**Oggetto: [ID\_VIP 7789] Progetto per la realizzazione di un impianto agrovoltaico, denominato "Bollettieri", della potenza nominale di 19.95 MW, e delle relative opere di connessione alla RTN, da realizzarsi nel territorio del Comune di Grottole (MT)**

### **Risposta alla Richiesta di integrazioni in oggetto**

Foto 1.

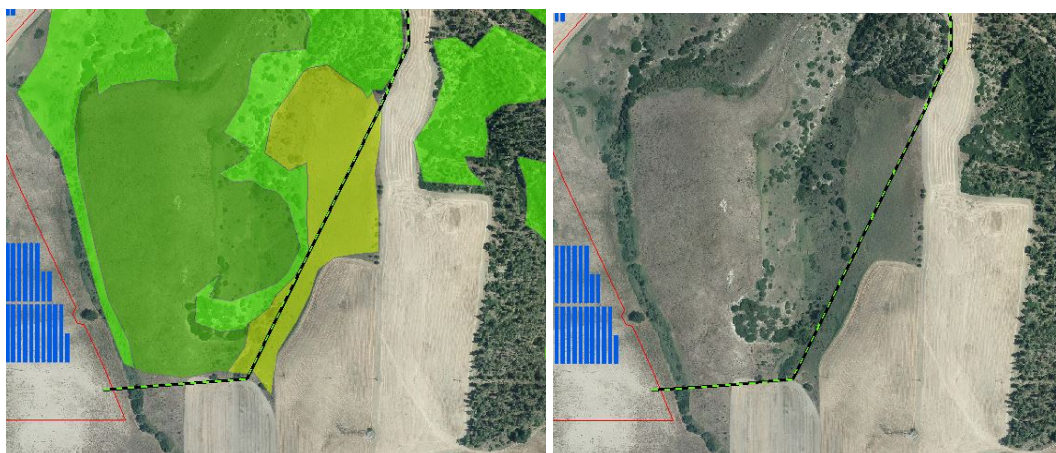
**1.1.c.** *in relazione al previsto tratto di cavidotto in linea aerea, specificare il numero e la posizione dei tralicci, il consumo di suolo in termini di fondazioni e/o opere murarie di sostegno ed eventuali impatti in relazione ad aree boscate e arbusteti presenti anche in relazione alle aree individuate nell'elaborato "Carta\_della\_Vegetazione";*

In riferimento agli eventuali relativi alle aree boscate e arbusteti presenti, si precisa che il solo tratto in linea aerea interessato di lunghezza pari a circa 420 ml è rappresentato da prati pascolo privi di vegetazione arborea e arbustiva. Ne consegue che l'impatto sulla componente vegetazionale è nullo.

Nelle foto 1 e 2 è evidente come il cavidotto in linea attraversa un'area definita nella Carta della Natura dell'ISPRA "Prati mediterranei subnitrofilo (incl. vegetazione mediterranea e submediterranea postcolturale)". Il consumo di suolo legato alla realizzazione della linea aerea è trascurabile e di poco conto rispetto alle opere necessarie per interrimento della stessa linea (realizzazione di strade e scavi per cavidotti, poiché le linee interrate possono essere pose in opera, anche per motivi di sicurezza, al di sotto di strade.

Il progetto prevede l'utilizzo di sostegni (pali) e non tralicci per la tratta aerea. I tralicci sono molto più impattanti, necessitano di plinti di fondazione ad elevata volumetria ed hanno un'elevazione maggiore essendo quindi maggiormente visibili.

Foto 3.

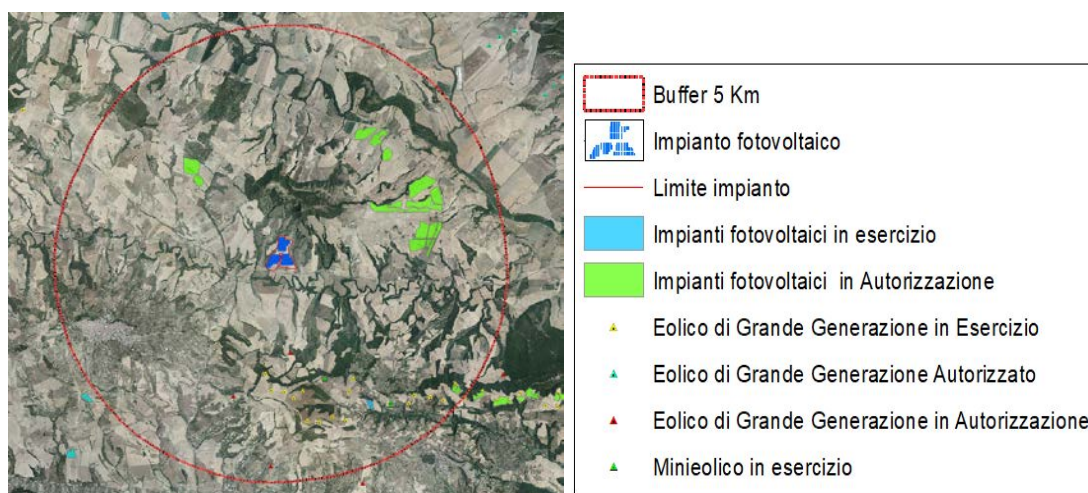
- 1.1.d. fornire un documento aggiornato che descriva il possibile effetto cumulativo con altri progetti realizzati, progetti provvisti di titolo di compatibilità ambientale, progetti per i quali i lavori di realizzazione siano già iniziati e progetti in corso di VIA sia a livello nazionale che regionale;*

Nella Foto 3 si mette in evidenza la situazione degli impianti FER in un buffer di 5 Km dall'impianto in oggetto. Come si può facilmente osservare anche nella foto 4 sottostante (scattata in data 24.03.2023, nell'area non insistono impianti FV realizzati. I dati relativi agli impianti FV ed eolici sono stati estrapolati dal "Quadro conoscitivo" del WebGis Tutela del PPR della Regione Basilicata:

Si allega elaborato planimetrico di regimentazione acque meteoriche

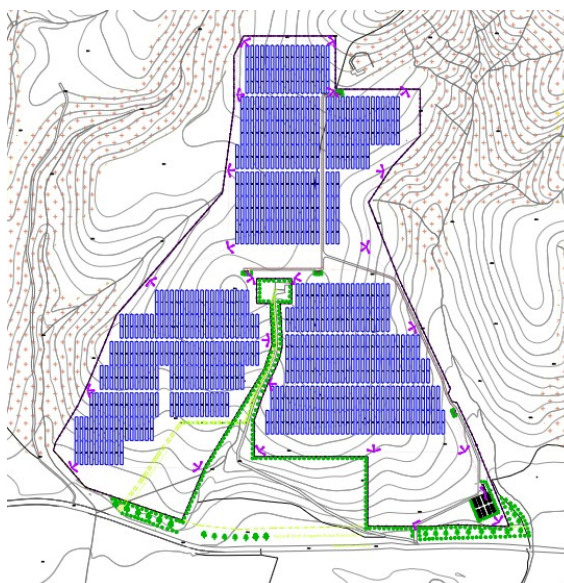
**2.c.** *la descrizione di eventuali opere di regimazione delle acque meteoriche in relazione a quanto dichiarato nella Relazione Idrogeologica riguardo “le caratteristiche granulometriche e litologiche degli strati superficiali non permettono l’infiltrazione di acqua di precipitazione meteorica e non favoriscono una circolazione di acqua nel sottosuolo non consentendo in tal modo l’accumulo di acqua di falda.” e una valutazione della possibile alterazione dello scorrimento delle acque meteoriche dovuta alle presenza dei pannelli, e della loro inclinazione.*

"I terreni di sedime del parco fotovoltaico sono di natura argillosa e presentano caratteristiche di impermeabilità.

Per queste caratteristiche litologiche non permettono l'infiltrazione delle acque superficiali o meteoriche nel sottosuolo e impediscono l'accumulo di acqua di falda.

Pertanto, la presenza dei pannelli, posati con qualsiasi inclinazione, non va a modificare l'assetto idrogeologico attuale nel sottosuolo."

*Particolare piantagione lavanda tra i tracker*

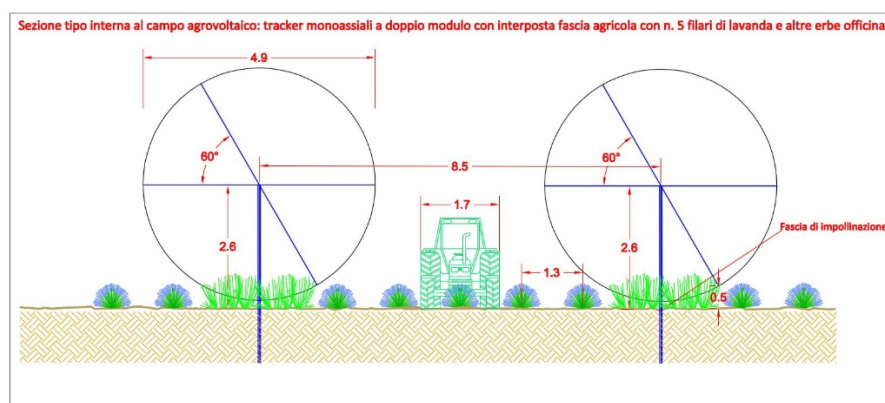
**4.b.** Indicare nel SIA e nella relativa Relazione pedoagronomica le aree occupate dalla coltivazione delle piante officinali e fornire una relativa planimetria di piantagione tra le file dei tracker. Specificare quali sono state le colture lavorate nel passato nel medesimo agro, evidenziando gli impatti sulla resa agricola delle specie vegetali che si intendono coltivare (anche in relazione al bilancio idrico per l'irrigazione) e chiarendo altresì la superficie totale utilizzabile ai fini agrari.

Il progetto prevede la posa in opera dell'impianto FV su una superficie di estensione complessiva pari a circa 24 Ha. Considerando anche la coltivazione con impollinatori delle fasce sottostanti i pannelli, in linea con il Decreto ministeriale 23 dicembre 2022 (Eco 5), si può affermare che la superficie effettivamente sottratta alle lavorazioni è soltanto quella rappresentata dalla viabilità interna, dalle cabine e dai pannelli. Ne consegue che l'area da destinare alla coltivazione corrisponde al 95% dell'area disponibile.

d'impianto e si precisa che una planimetria dettagliata di tutta la superficie, potrà essere integrata soltanto dopo la realizzazione dell'impianto e della messa a dimora della coltura agraria.
